ХОМУТЫ ОХВАТЫВАЮЩИЕ
Конструкция и основные размеры

ГОСТ
24194—80

Изменение № 2 ГОСТ 24194—80 Хомуты охватывающие. Конструкция и основные размеры

Для труб $D_n = 45$ и 67 мм

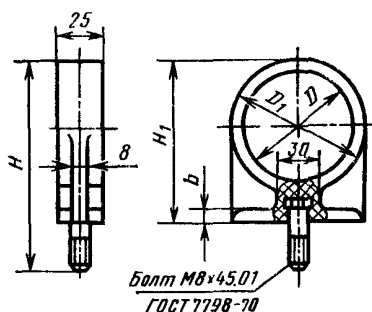
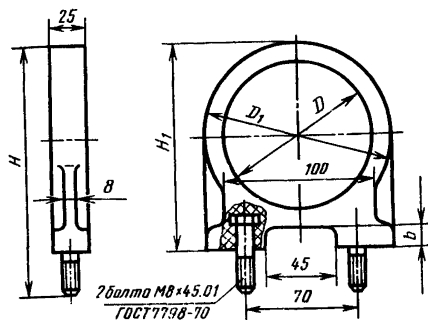
Чертеж дополнить словами: «Исполнение 1» для труб $D_n = 45$ и 67 мм, = 93 и 122 мм; дополнить чертежом — «Исполнение 2»:

Исполнение 2

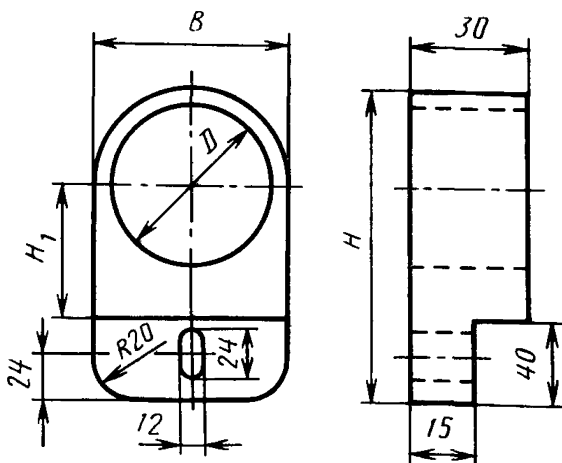
Стандарт дополнить пунктом — 1а: «1а. Охватывающие хомуты должны изготавливаться 2-х исполнений:

1 — из фенoplastа;

2 — из стеклопластика или фенoplastа».
